原子力発第20183号
令和2年8月31日

伊方発電所原子炉施設保安規定変更認可申請書の補正について

別添 伊方発電所原子炉施設保安規定変更比較表

図4 (続き)

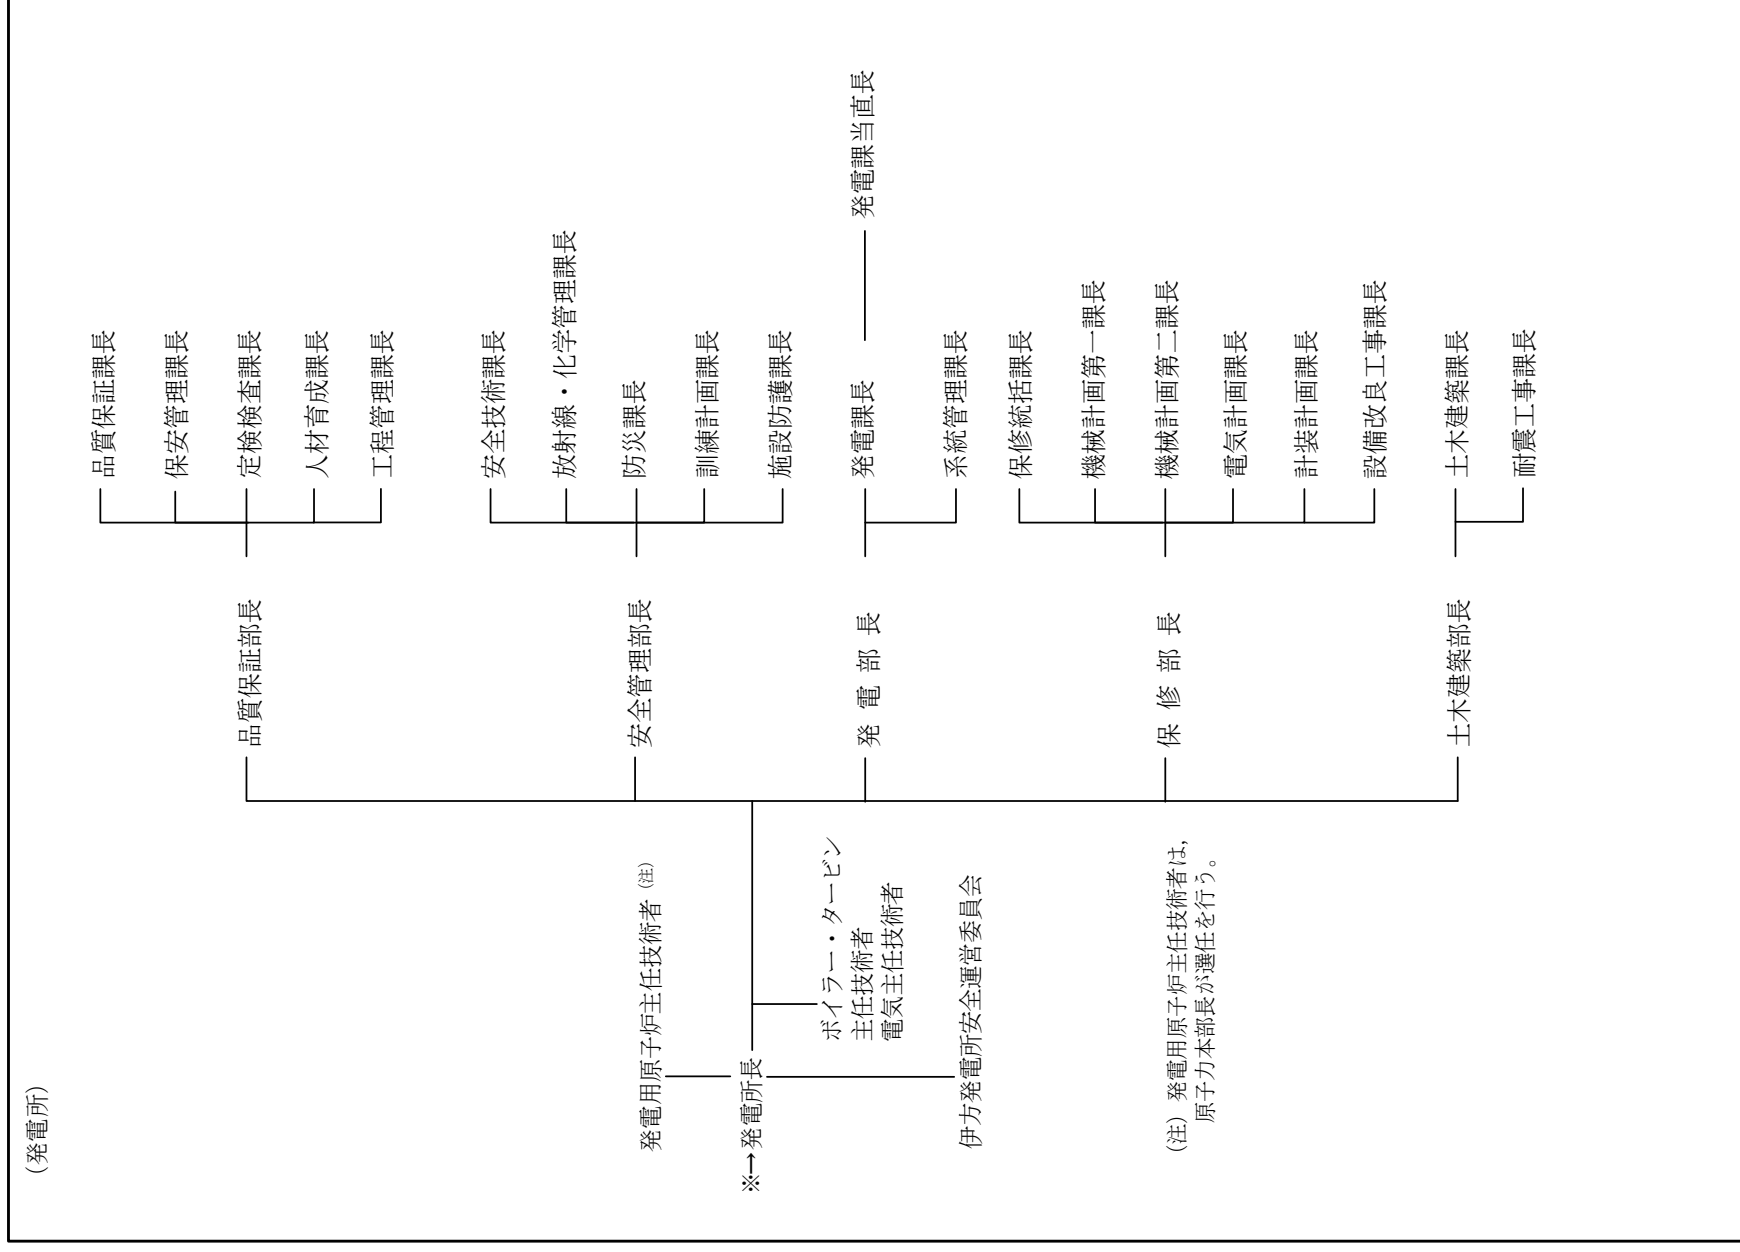
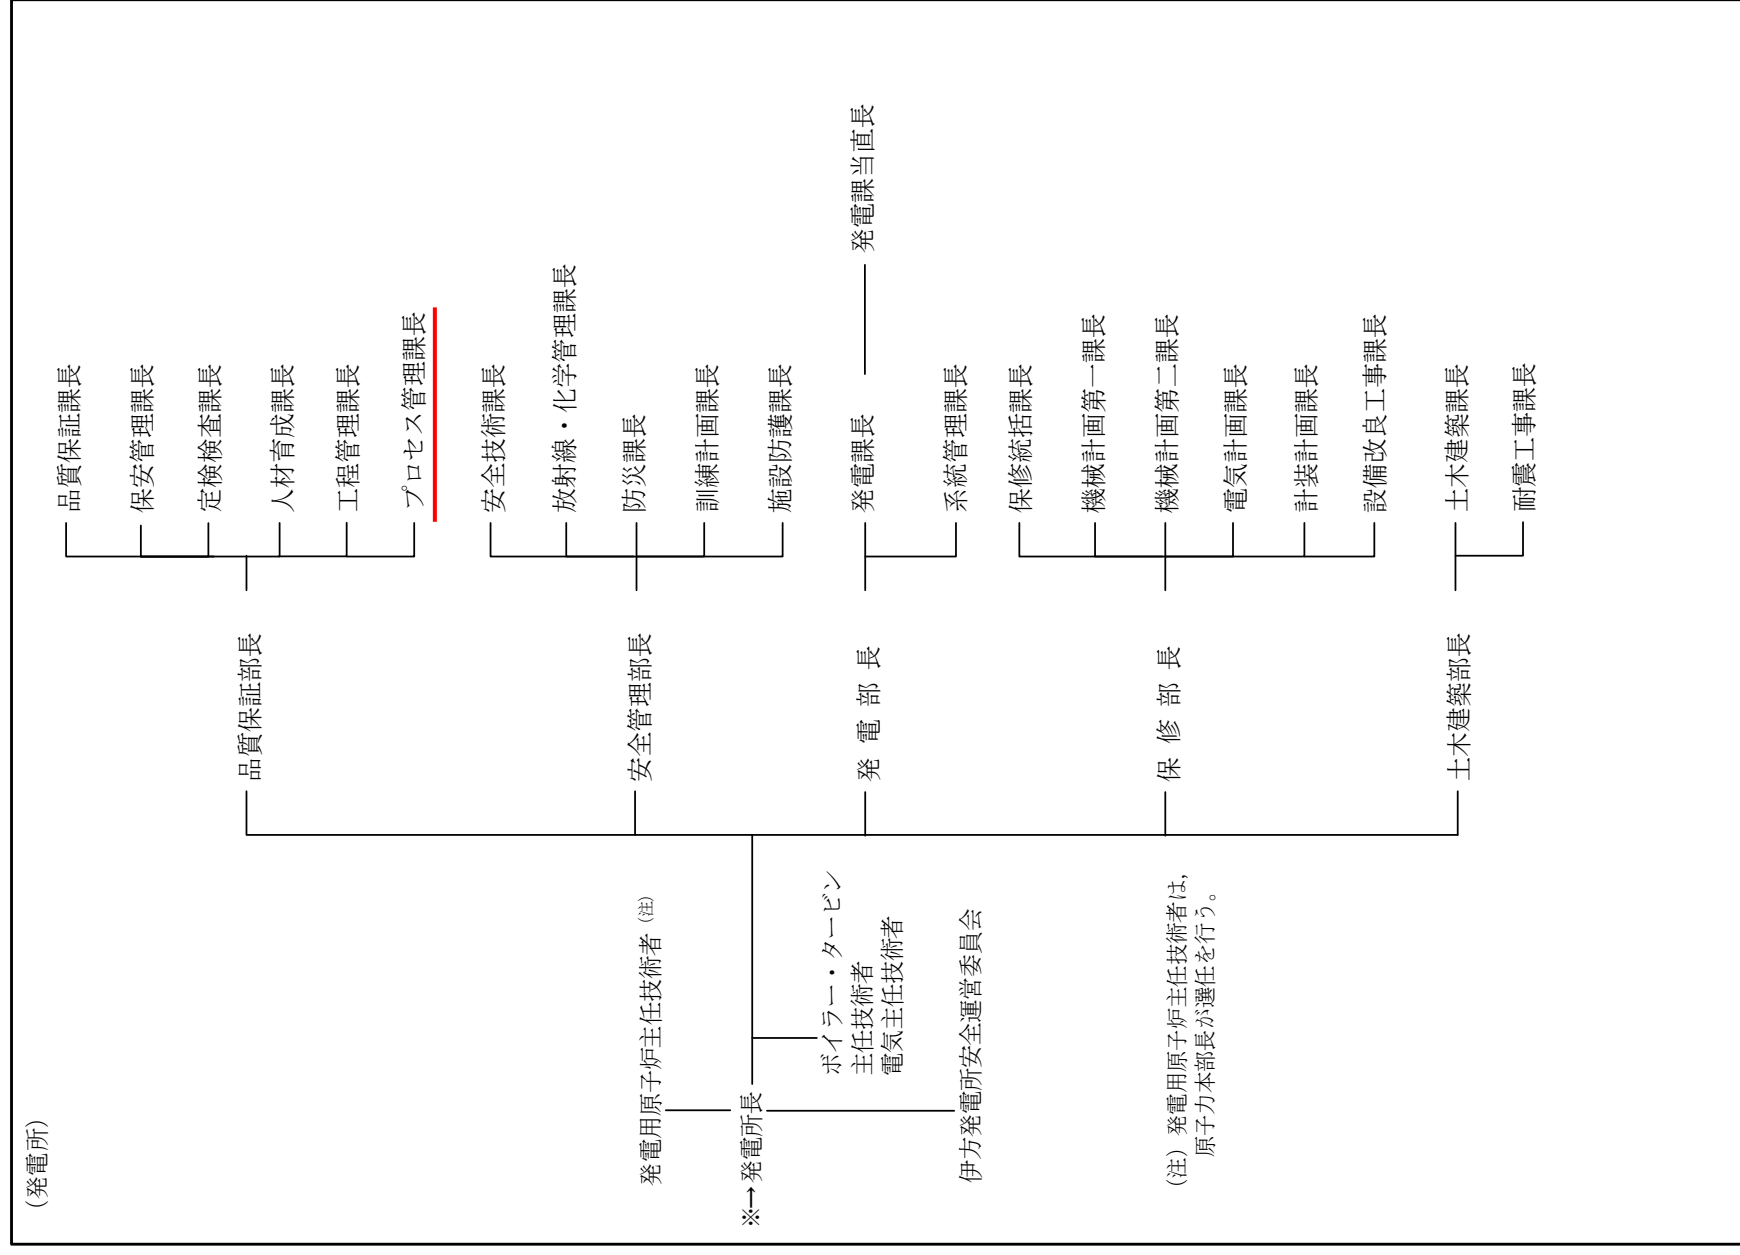
組織変更に伴う変更

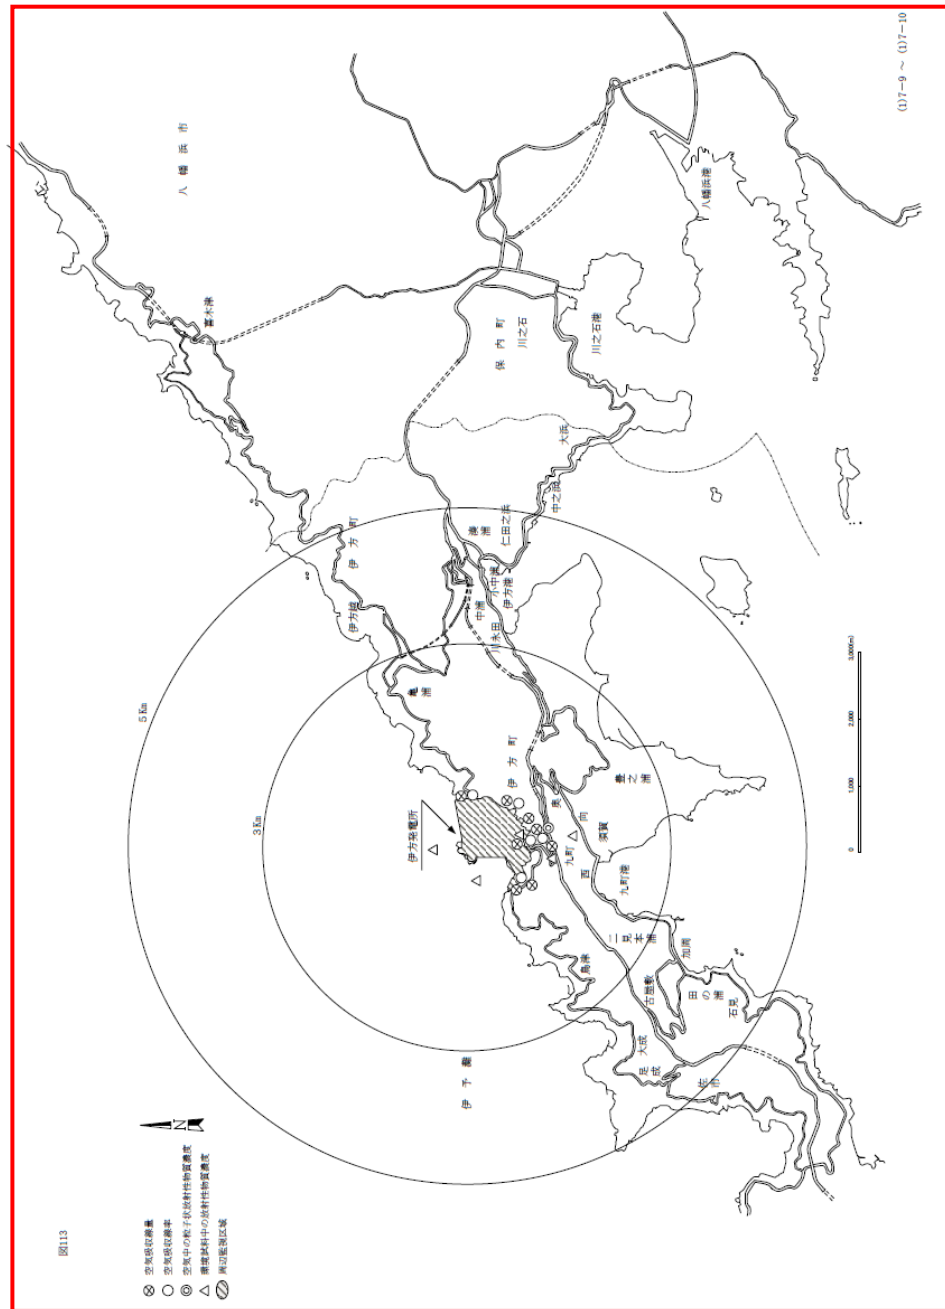
原子力規制における検査制度の見直しに伴う変更（平常時の環境放射線モニタリングは第113条の2に明記するため、本条から平常時の環境放射線モニタリング項目を削除）

図204

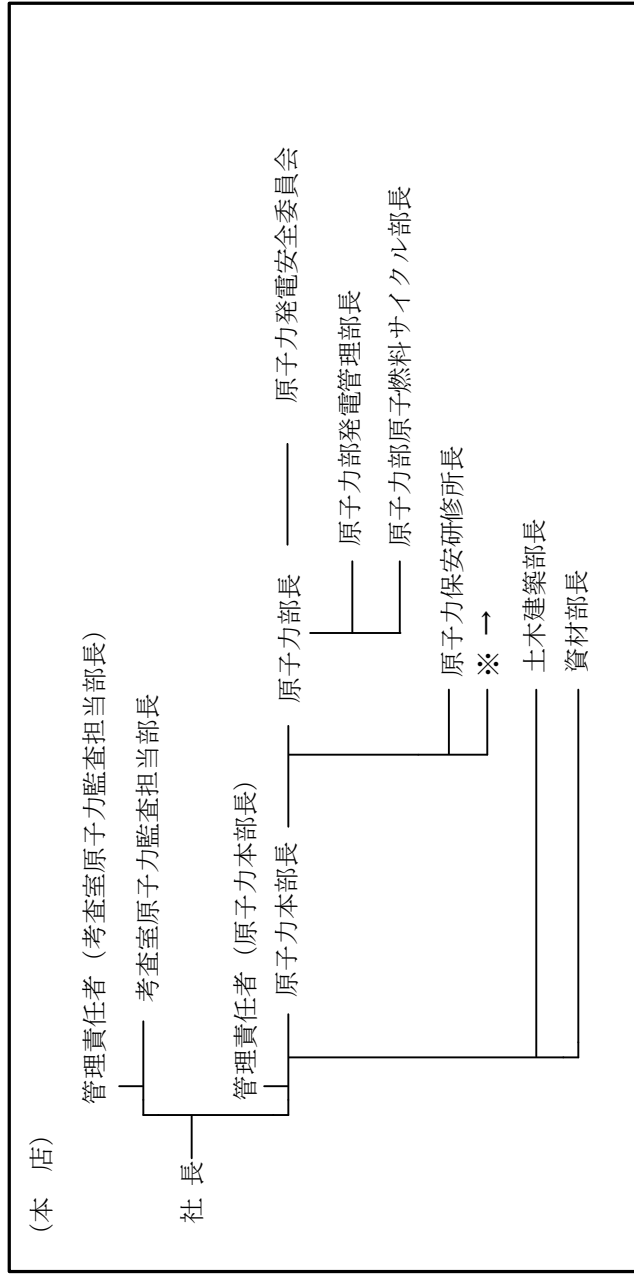
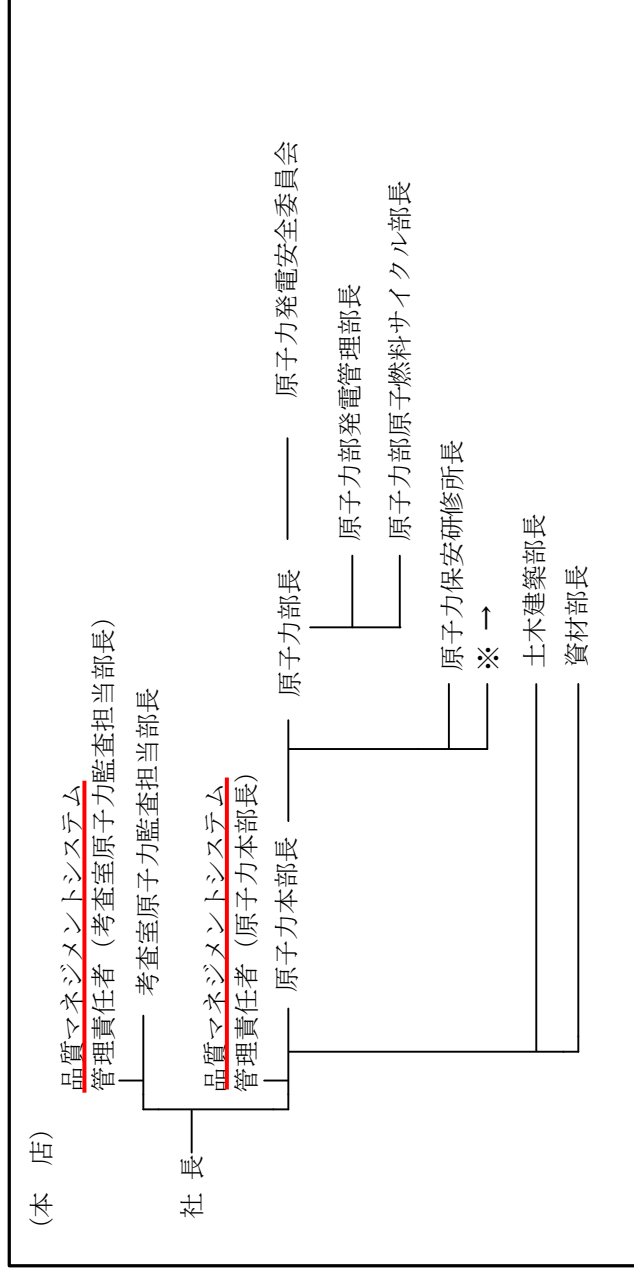
原子力規制における
検査制度の見直しに
伴う変更(品管規則
の制定に伴う用語の
変更(「管理責任者」
を「品質マネジメント
システム管理責任
者」に変更))

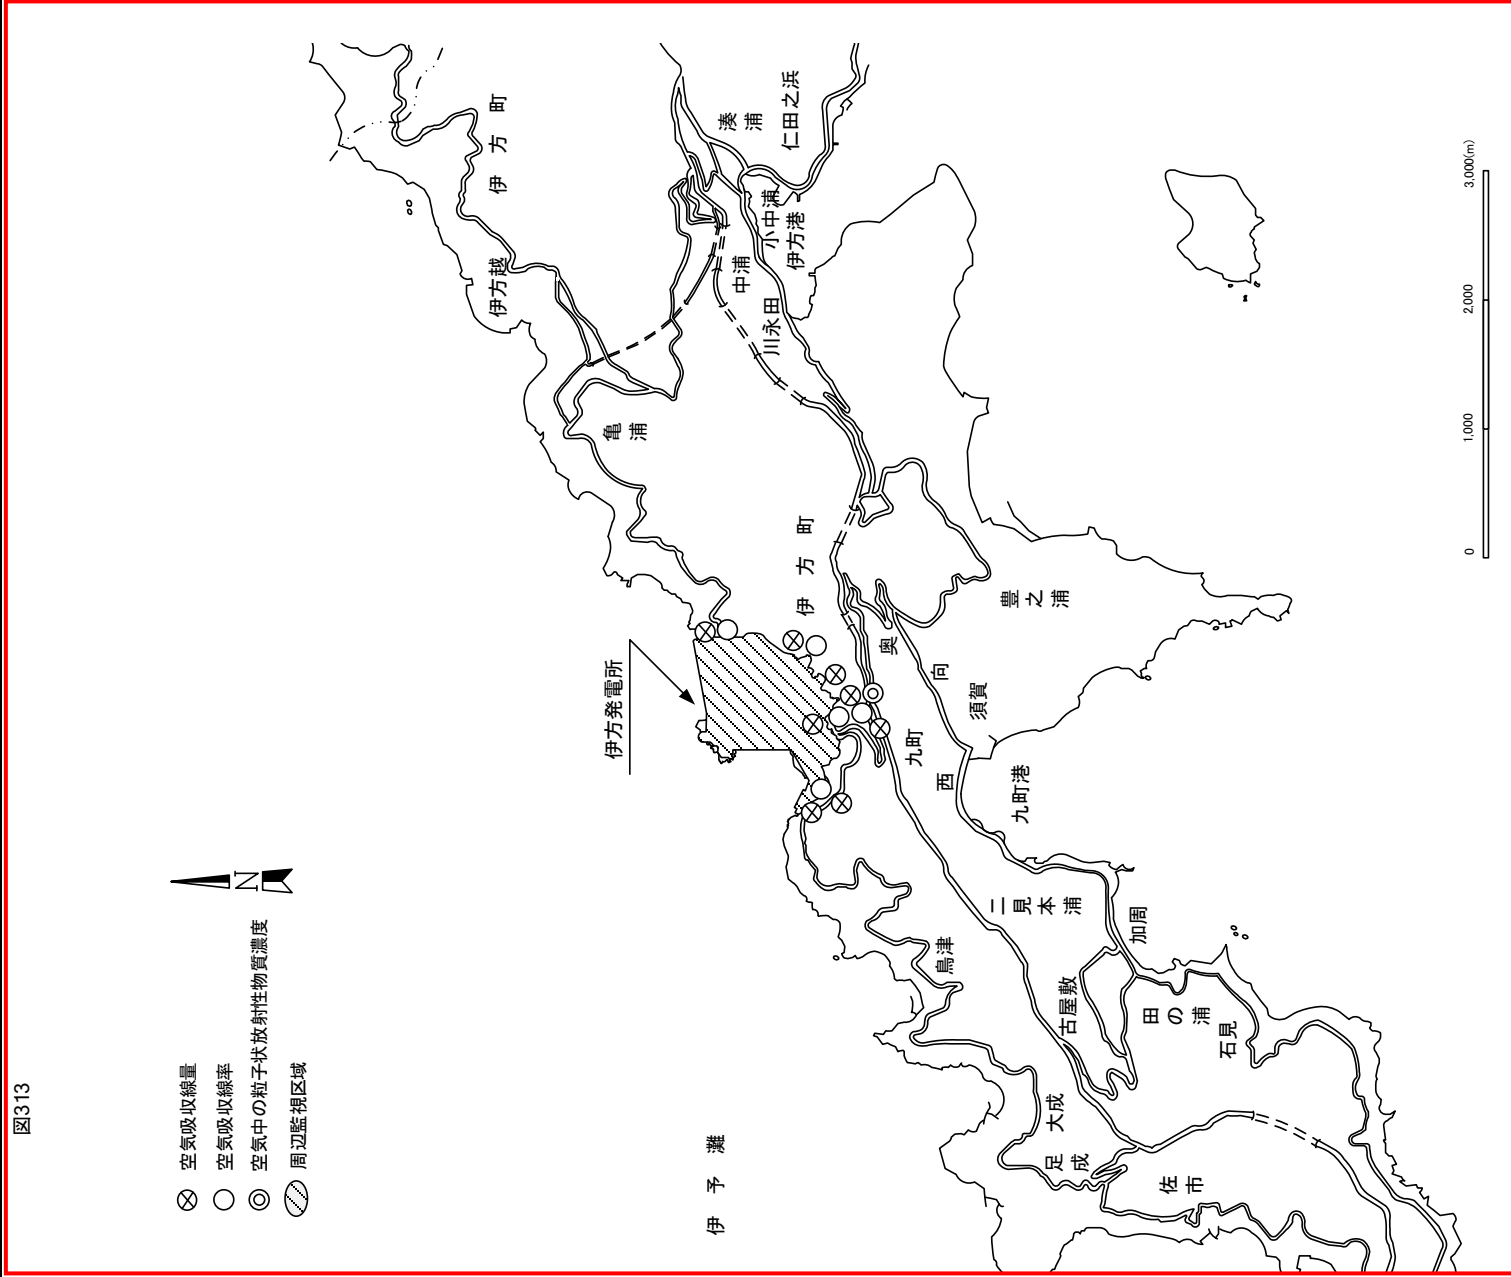
原子力規制における検査制度の見直しに伴う変更（平常時の環境放射線モニタリングは第313条の2に明記するため、本条から平常時の環境放射線モニタリング項目を削除）
